MEMOIRE EN REPONSE

AU PV DU COMMISSAIRE ENQUETEUR
RELATIF A LA PROCEDURE DE MISE EN
COMPATIBILITE DU PLU DE SAINT-
AMOUR ET DE LA REVISION DE LA
CARTE COMMUNALE DE NANC-LES-
SAINT-AMOUR

Communauté de Communes
Porte du Jura

Saint-Amour / Les Trois-Châteaux

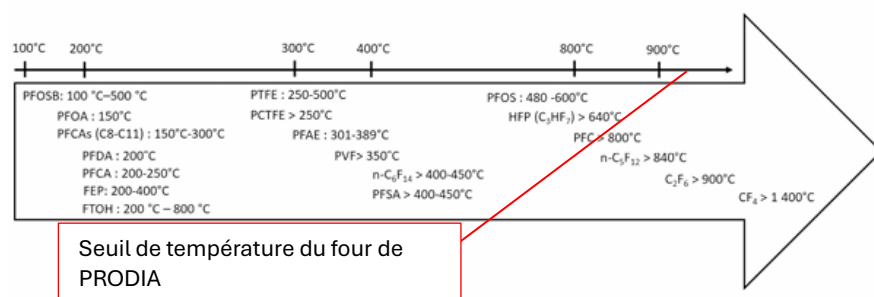
2. Les fours de Prodia ne monteront qu'à 850°C, alors qu'il faut une température de 1300°C, pour détruire les PFAS en garantissant leur minéralisation ainsi que celle des sous-produits générés (cf. travaux de l'INERIS sur la thermo-dégradation des PFAS et synthèse bibliographique de 2023). De plus, les phases thermiques transitoires (comme le rallumage des chaudières après l'arrêt du week-end) amplifieront ces rejets non détruits pendant la montée en température.

Concernant les PFAS, la réglementation actuelle ne détermine pas de valeurs d'émissions ou de procédés spécifiques pour neutraliser ces composés. Le rapport de l'INERIS précise bien que « La grande partie des études bibliographiques tendent à montrer qu'une destruction complète (ou > 99%) des PFAS par combustion peut être envisagée à des températures supérieures à 1 000°C » mais précise également à la figure 16 du même rapport que certains PFAS sont décomposés dans des températures inférieures à 850 °C et notamment 17 des 19 PFAS les plus recherchés :

Illustration n° 2: Extrait de l'extrait du document INERIS: Etude bibliographique sur la thermodégradation des PFAS du 2 février 2025

Illustration n° 3 : Extrait de l'étude de l'ADEME (p.14) – Fabric filter = filtre à manches

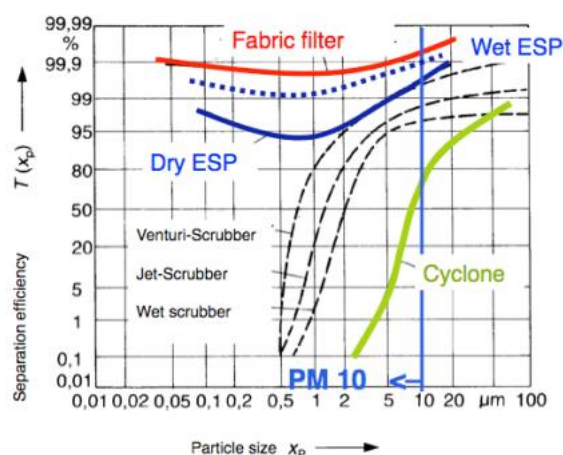
1. La chaufferie projetée alimentée en Combustible Solide de Récupération (CSR) soulève des interrogations importantes. Même équipée des meilleures technologies de filtration disponibles, elle reste une installation d'incinération de déchets produisant des émissions de particules, d'oxydes d'azote, de métaux lourds et d'autres polluants, car ces particules fines et ultrafines émises par ces installations ne seront en effet pas toutes récupérées et traitées par les filtres prévus même s'ils sont de dernière génération ; même avec les meilleurs systèmes de filtration, ces installations laissent passer une fraction de particules, ainsi que des gaz précurseurs susceptibles de former, une fois dans l'atmosphère, des particules secondaires.

Les filtres à manche pour le traitement des fumées de combustion constituent la meilleure technologie disponible vis-à-vis des particules et ce pour une grande gamme de diamètre de particule.

Une étude réalisée par l'ADEME en juin 2012 sur un ensemble de système de filtration ([La librairie ADEME - Évaluation technico-économique des systèmes de réduction des émissions de particules des chaudières biomasse](#)) précise d'ailleurs que les système de type filtres à manches absorbent jusqu'à 99,9 % des poussières comprise entre 0,02 et 20 µm comme le montre le schéma suivant

*Illustration n° 23 : Evolution de la concentration en PM2,5 entre 2018 et 2022
(Source : ATMO BFC)*

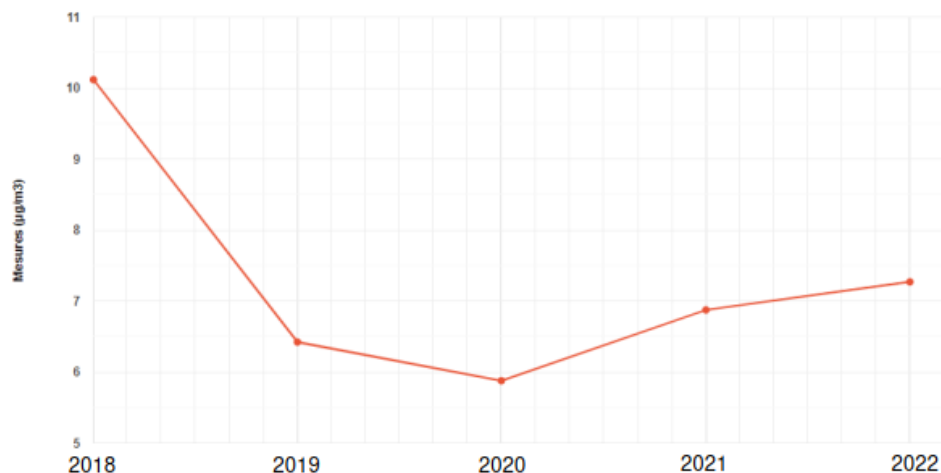
1. Le taux de filtration retenu en dessous des recommandations de l'OMS.
2. L'avis de l'ANSES du 16 mai 2025 (source : réponse de l'ARS à une demande de l'association St-Amour Nature Environnement), propose des valeurs toxicologiques de référence pour les PM_{2,5} par voie respiratoire alors que le dossier prend en compte les PM₁₀, notamment car les autorités de santé semblent omettre la prise en compte de valeurs inférieures à 10PM.

Dès lors, étant donné que les modélisations réalisées établissent « une concentration maximale à l'immission de $1,3 \cdot 10^{-3} \text{ mg/m}^3$ de poussières (PM₁₀) à 100 m au Nord-Est des limites de propriété du site », il peut être admis que la quantité de PM_{2,5} au point de retombée maximal sera de 0,85 µg/m³.

Dès lors, la concentration en PM2,5 devrait être inférieure à 10 µg/m³, soit en dessous des valeurs limites pour la santé humaine et des objectifs de qualité :

Rayon pris en compte pour la dispersion

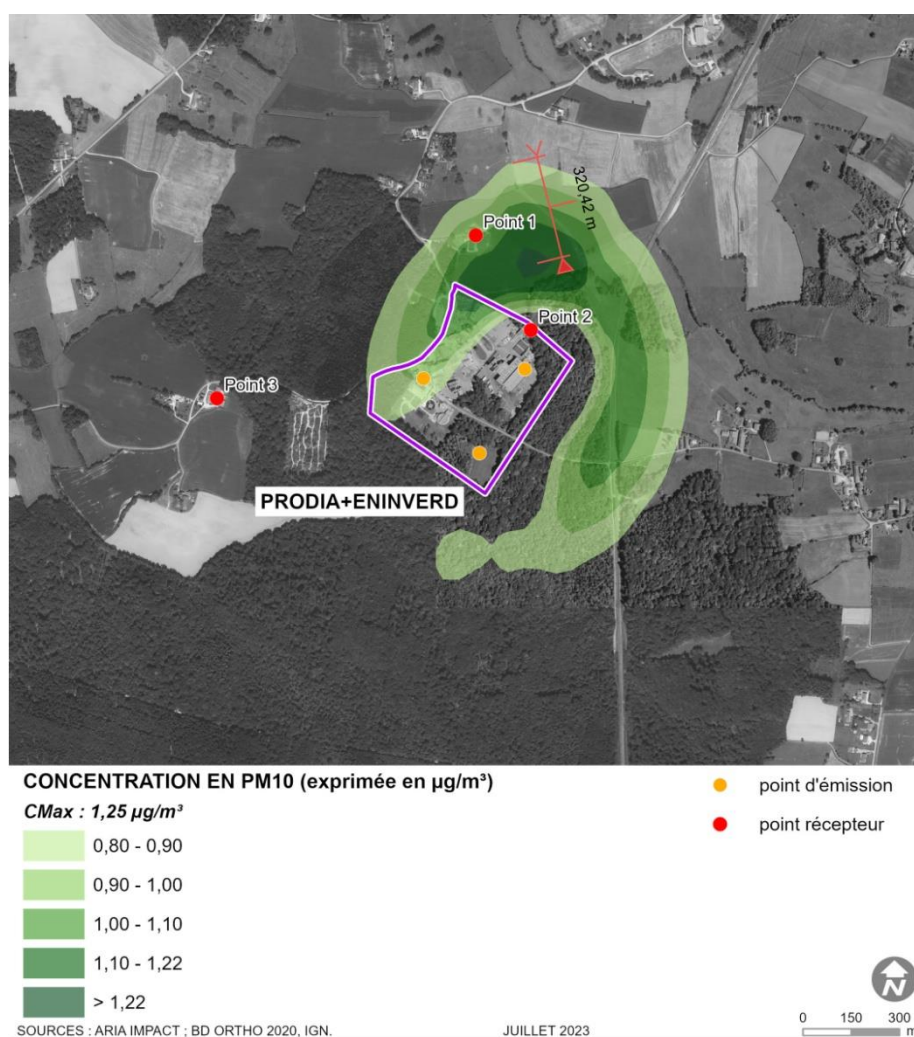
6. Contestation d'une distance de rejets de fumées et particules nocives de seulement 2 km, comme mentionné au dossier ; l'incendie de fin juillet 2026 dans les Landes démontre l'étendue des rejets toxiques.

Concernant les paramètres de dispersions des fumées, le logiciel calcul l'ensemble des concentrations atteintes à chacune des concentrations (la modélisation est donc réalisée sur un rayon supérieur à 2 km).

Cependant, comme le montre les cartographies, les principales retombées sont situées à proximité du site (distance d'environ 500 m du site), au-delà de ce rayon de 500 m, on peut noter d'une décroissance rapide des concentrations à l'immission.

A titre d'exemple, sur la carte ci-dessous la concentration au point d'immission en PM10 diminue de 36 % en 300 m passant de 1,25 µg/m³ à moins de 0,8 µg/m³.

Illustration n° 8 : Localisation de la ZNIEFF bois de Fougemagne

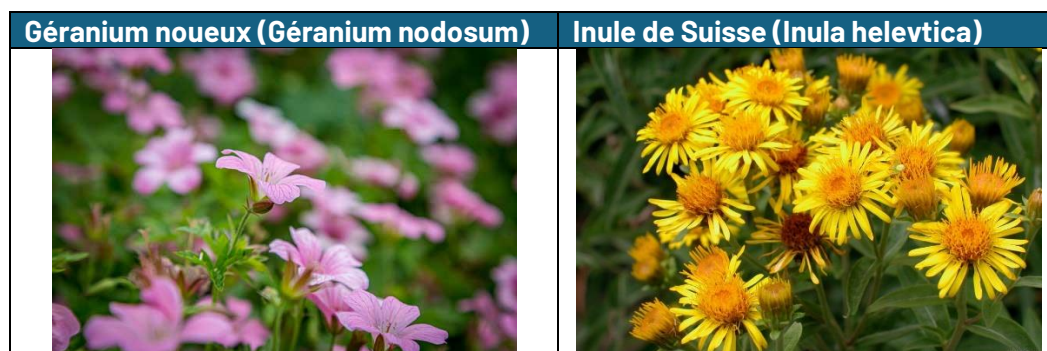
2. La destruction de la forêt en général et d'une partie du Bois de Fougemagne est insupportable, notamment en raison du réchauffement climatique car ces milieux sont d'importants contributeurs à l'équilibre écologique local, à la réduction du CO2 et à la création d'îlots de fraîcheur ; incohérence entre le classement en ZNIEFF d'une zone forestière du bois de Fougemagne lors d'une évolution du PLU de Saint-Amour et la volonté actuelle d'en rendre une partie constructible pour l'extension de l'usine, alors que cette zone abrite une grande richesse biologique dont des plante protégées ; les données disponibles sur l'évolution des forêts de Bourgogne-Franche-Comté montrent un affaiblissement de leur capacité à absorber du carbone, sous l'effet du changement climatique, des sécheresses et des dépérissements ; le Bois de Fougemagne n'est pas une réserve foncière pour de l'extension qu'elle ne peut supporter, même marginale, d'une activité industrielle ; l'enquête publique n'identifie pas les réel risques pour cette forêt ;

En préambule, il nous semble important de rappeler qu'une ZNIEFF ne dispose pas de protection réglementaire mais constitue des zones où un potentiel de biodiversité plus important. La délimitation de ces ZNIEFF est réalisée sur des grandes zones cohérentes sans délimitation précise. En effet, comme le montre la carte ci-dessous, une partie de la station d'épuration de PRODIA est d'ores et déjà dans le périmètre de la ZNIEFF.

Figure 1. Extrait de la carte du DOO du SCoT Lédonien révisé en 2025

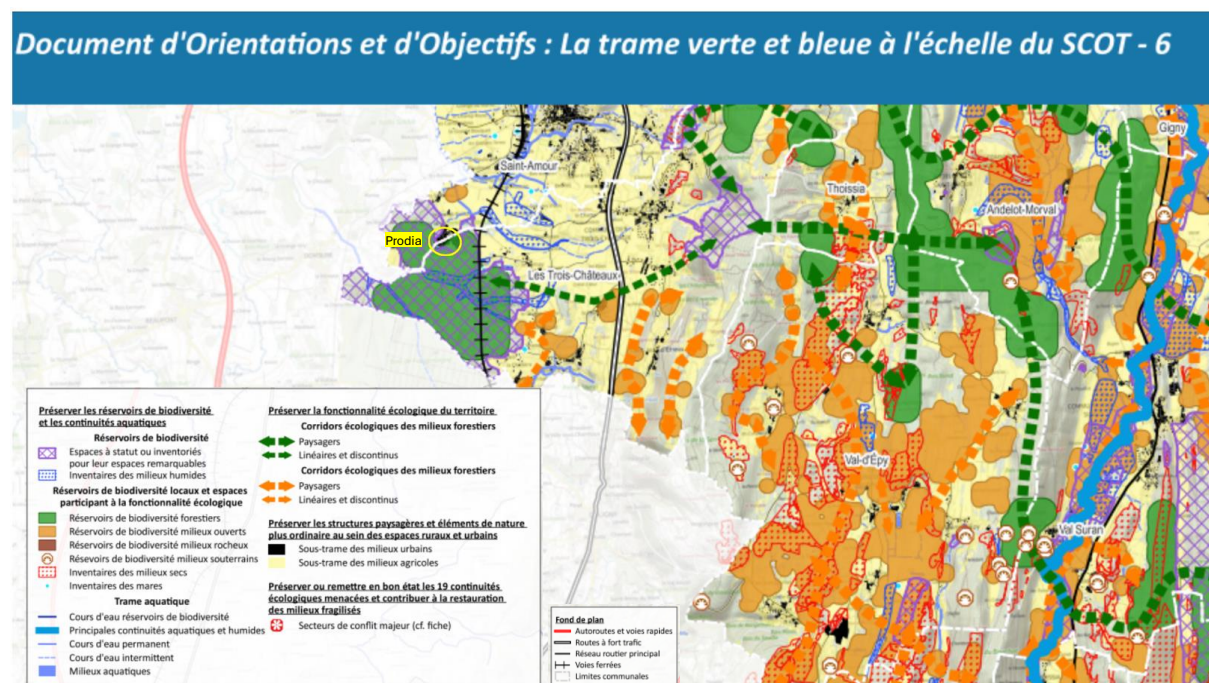
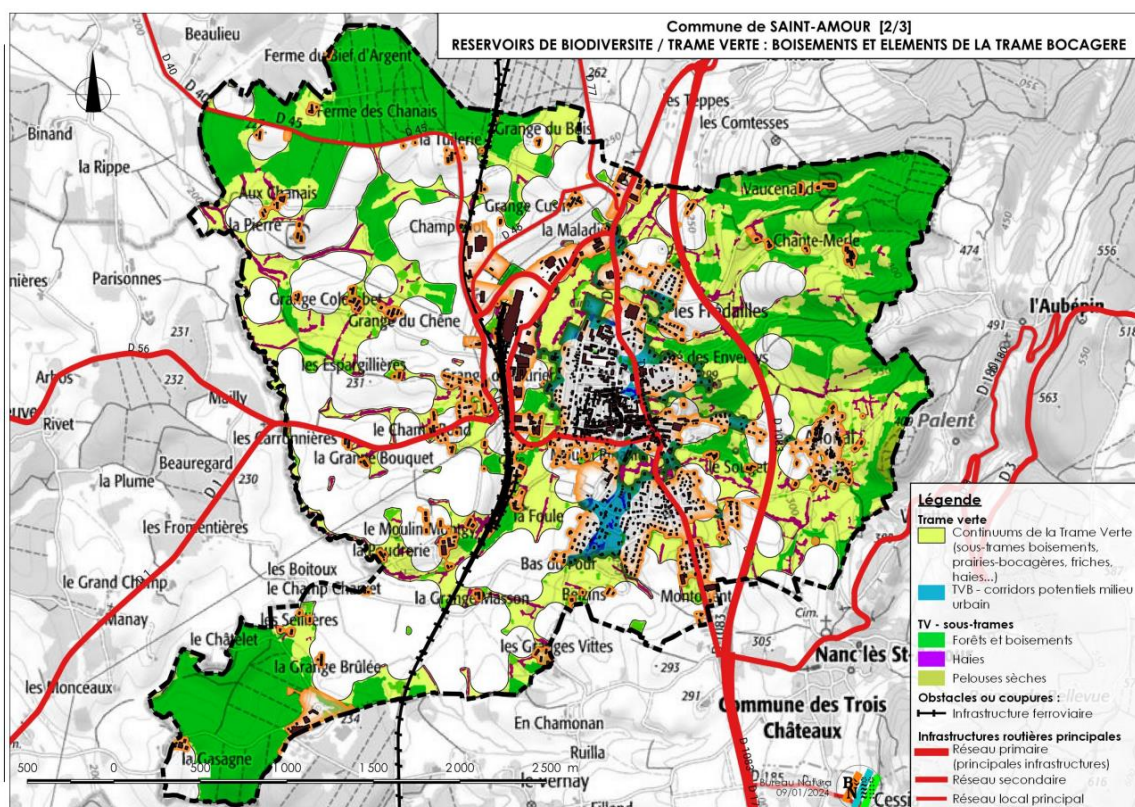
L'absence dénoncée de prise en compte des trames vertes et bleues.

Dans la synthèse de l'EIE intégrée au corps de l'évaluation environnementale, la carte de la trame verte et bleue du SCoT Lédonien, révisée en 2025, sera reprise pour une meilleure visualisation de la TVB à l'échelle du territoire.

*Illustration n° 23 : Evolution de la concentration en $PM_{2,5}$ entre 2018 et 2022
(Source : ATMO BFC)*

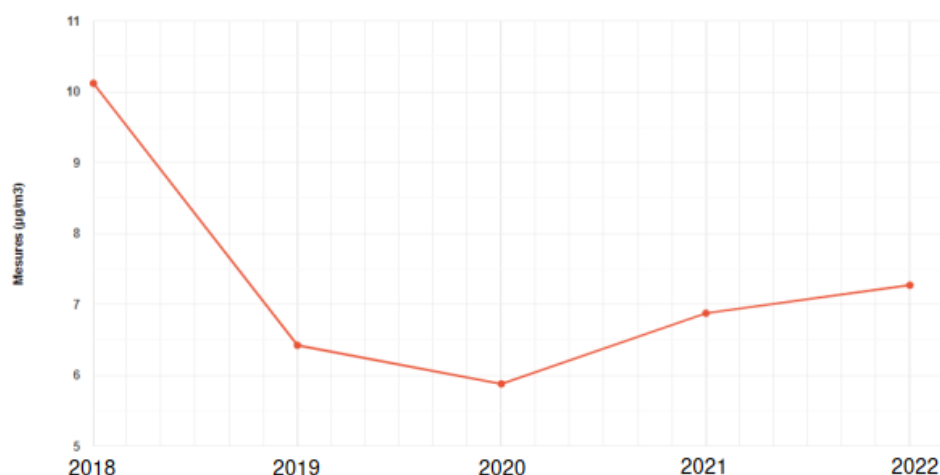
Cependant, j'ai noté avec attention que dans sa réponse de mars 2026 l'ARS mentionne qu'elle va proposer à l'Inspection des Installations Classées de solliciter, auprès de l'exploitant, le renouvellement de l'EQRS en intégrant les PM 2,5 dans l'évaluation du risque sanitaire.

La question relative au PM2,5 avait déjà été soulevée dans le cadre de la précédente enquête publique et une réponse avait été formulée par la société PRODIA. En effet, bien que celle-ci n'est pas réalisée de nouvelle étude, une estimation des poussières basée sur les préconisations de l'ANSES dans le guide précitée avait été réalisée, elle est reprise ci-dessous. (Il est également à noter qu'en cas de situation majorante qui considérerait l'ensemble des émissions de PM10 en PM2,5 il n'y aurait pas de risque pour la population et les valeurs réglementaire de 2030 serait également respectées).

Dès lors, la concentration en $PM_{2,5}$ devrait être inférieure à $10 \text{ } \mu\text{g/m}^3$, soit en dessous des valeurs limites pour la santé humaine et des objectifs de qualité :
